PROGRAMA LAGOAS DO NORTE

AVALIAÇÃO DO PROJETO GEOTÉCNICO – BOARD DE 2006

AVALIAÇÃO DO PROJETO GEOTÉCNICO

O projeto geotécnico desenvolvido pelo “Consórcio Teresina Sustentável” para a duplicação da Av. Boa Esperança é bastante completo e discute todos os aspectos relevantes do projeto.

SEÇÃO EST 700+800

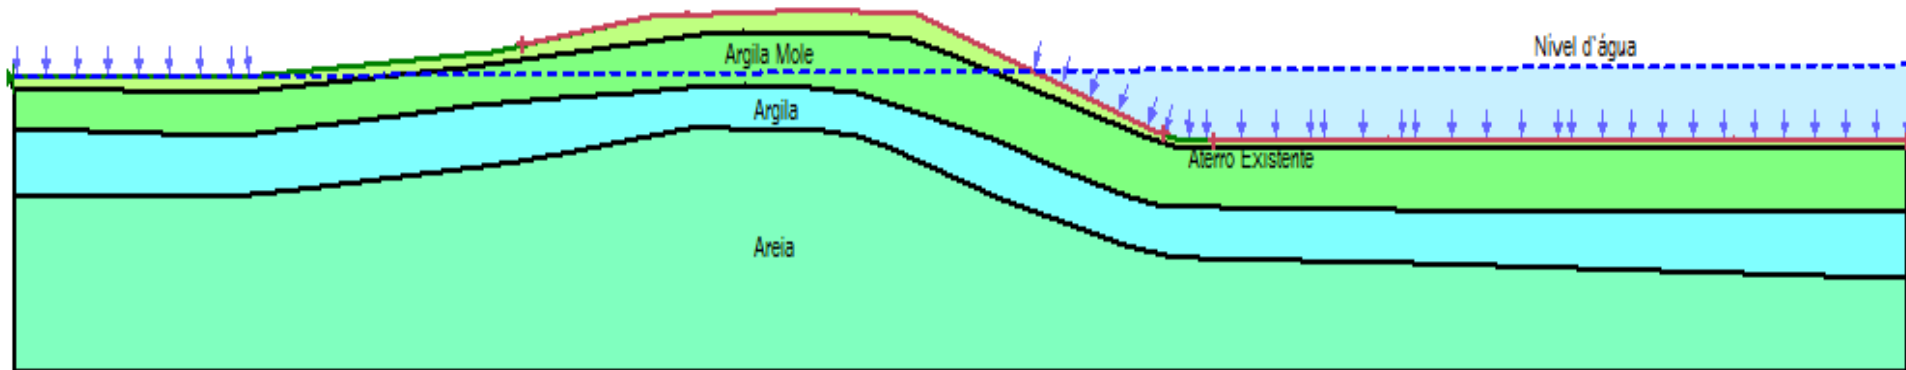
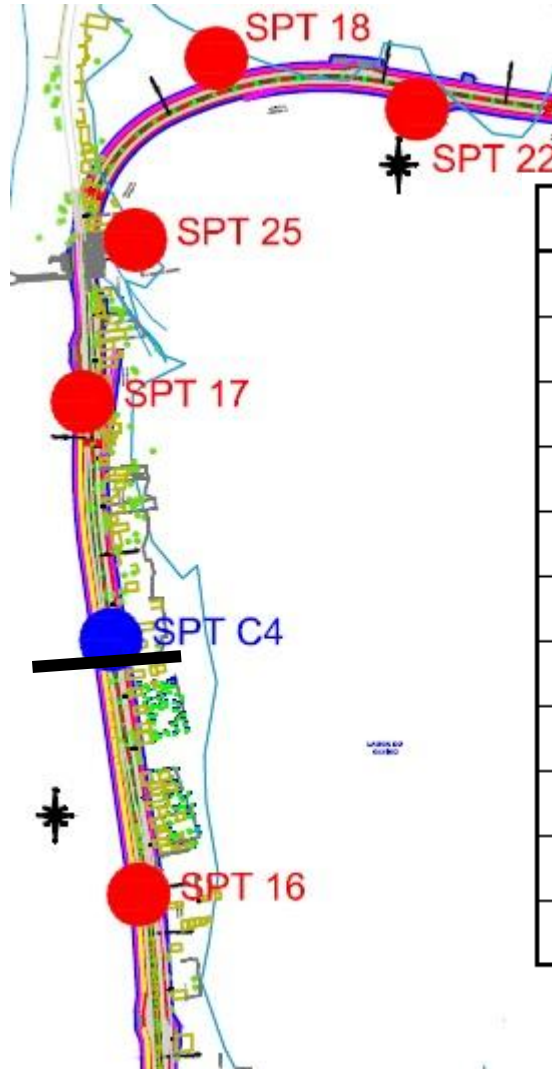
Com base nas análises realizadas pelo Consórcio, utilizando os parâmetros aqui mostrados, chegou-se a conclusão de que pode não haver, nos trechos de aterros mais altos, a necessidade de soluções de estabilização recomendadas, tais como, geogrelha, bermas de equilíbrio e remoção de camadas de argila mole.

No nosso entender essas análises poderiam ser revisadas considerando que a geologia local se mostrou mais favorável do que foi considerado pelo Consórcio. Recomenda-se a realização de campanha complementar de sondagens, a serem executadas no eixo da duplicação.
